**Nota van beantwoording
zienswijzen
Bestemmingsplan Mosveld**

Opdrachtgever	Stadsdeel Noord gemeente Amsterdam
Opdrachtnemer	Dienst Ruimtelijke Ordening, Team Juridische en Milieuzaken De Dienst Ruimtelijke Ordening is onderdeel van de OntwikkelingsAlliantie en werkt daarin intensief samen met de diensten Infrastructuur Verkeer en Vervoer, Economische Zaken, het Ontwikkelingsbedrijf, ProjectManagement Bureau en het Ingenieursbureau van de gemeente Amsterdam
IMRO_idn	NL.IMRO.0363.N1213BPSTD
Planstatus	Vaststelling bestemmingsplan

Afbeelding routes:

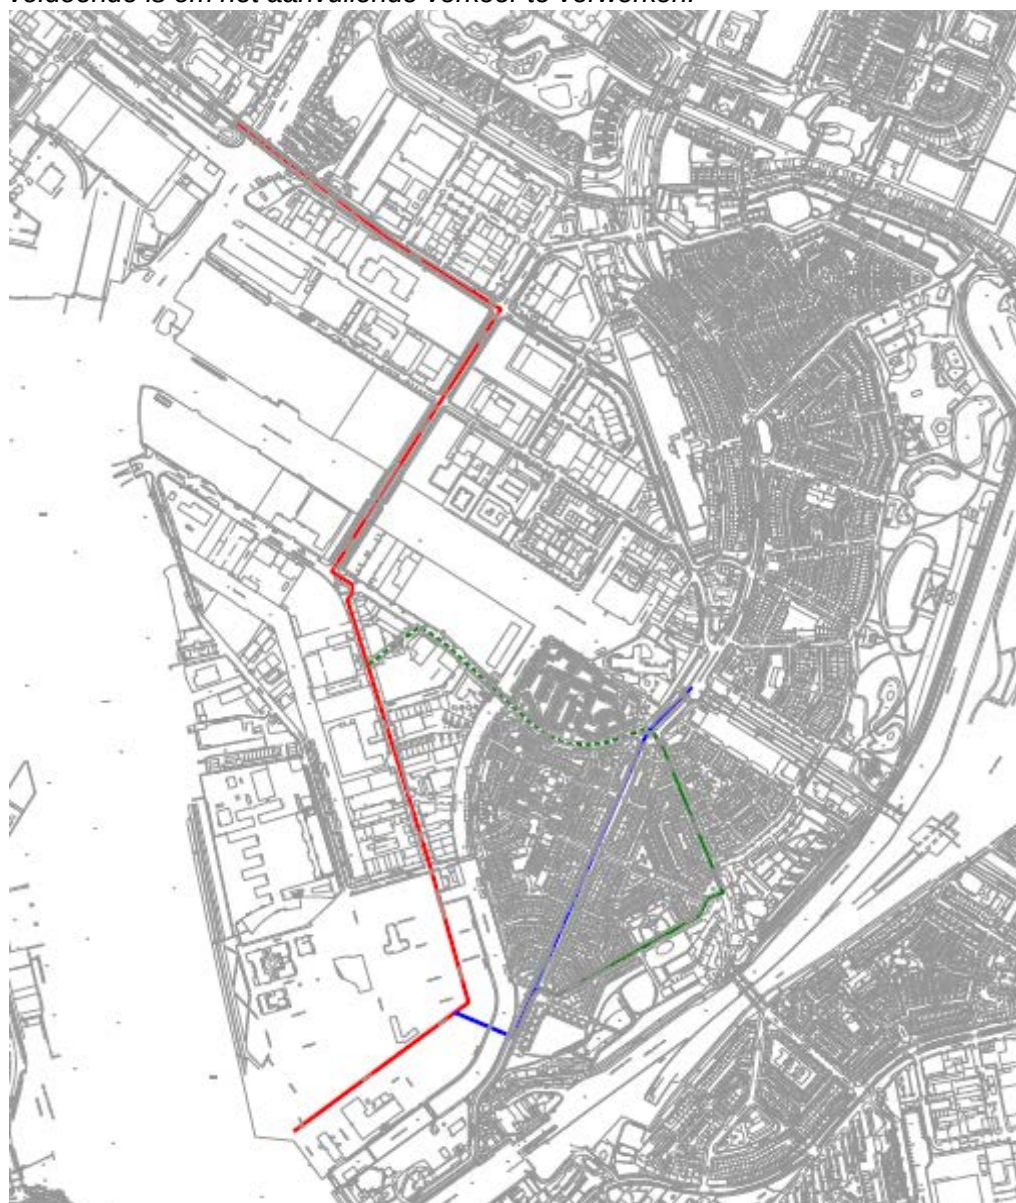
Adressant benadrukt de noodzaak van een overzichtelijke, eenduidige en directe auto-aanrijroute en bepleit een betere bewegwijzering naar Overhoeks/EYE.

De noodzaak van een goede autobereikbaarheid wordt onderschreven. Voor het betreffende gebied zijn in de toekomst twee aanrijroutes (zie afbeelding hieronder) van belang.

- Vanaf het Coentunnelcircuit: de route via de Klaprozenweg, Ridderspoorweg, Asterweg, Docklandsweg, Bercyalaan.

- Vanaf de A10/ IJtunnel: de route via de Van Hasseltweg, Mosplein, Van der Pekstraat , brug Ranonkelkade Bercy laan.

Een goede bewegwijzering is voor beide routes van belang. Tijdens de werkzaamheden in de Van der Pekstraat en op momenten dat de markt wordt op- en afgebouwd zal de alternatieve route via de Hagedoornweg/Meidoornweg, duidelijk moeten worden aangegeven. Deze alternatieve route bestaat uit 50 km wegen. Als tweede alternatieve route kan overigens ook via het Mosplein/ Distelweg/ Asterweg/ Docklandsweg/ Bercy laan worden gereden.

Route **rood**: aanrijroute komende vanaf het Coentunnelcircuit

Route **blauw**: aanrijroute vanaf IJtunnel/ A10

Alternatieve routes: **groen** (via de Hagedoornweg/Meidoornweg) en

groen gestippeld (via het Mosplein/ Distelweg/ Asterweg/ Docklandsweg/ Bercy laan)
